新しくなった ゴムクローラー用 チェーン

RENEWAL

従来品からの改良点

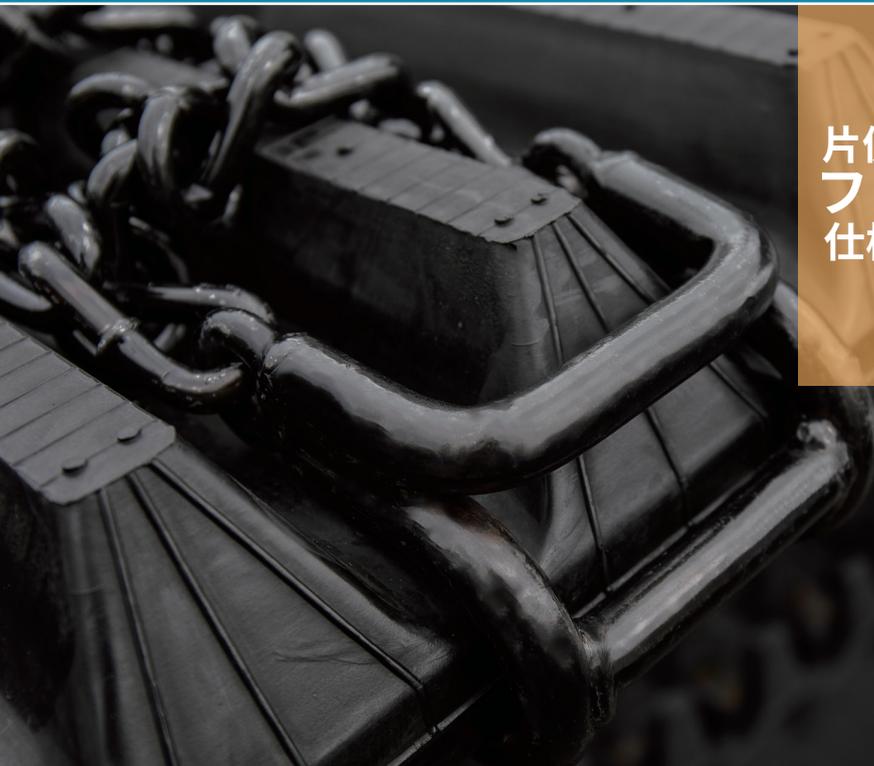
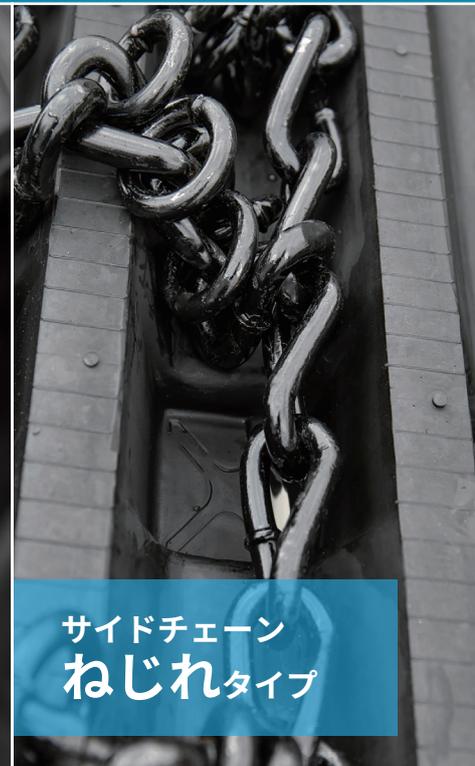
1 片側フック仕様 強度アップ

これまでのボルトを両側から2本ずつ締付けるタイプから片側フック仕様に変更しました。これにより取付時の手間が半分にになります。

従来品の棒アンクルからコの字型アンクルに変更することによりさらに強度がアップしました。

2 チェーンの線径アップ サイドチェーンにひねり

チェーンの線径を9mmから10mmにアップしました。さらに、サイドチェーンにひねりを加えることで強度をアップし、より切れにくいチェーンになりました。

3 溶接はがれ防止

従来品は締付のボルトとチェーンの結合は溶接で行っていました。新しくなったゴムクローラー用チェーンは[でんでん仕様]の採用により溶接不良による破損の恐れがなくなりました。

4 締付けボルトの サイズアップ

M14からM16へサイズアップ。これまでより耐久性をアップさせました。
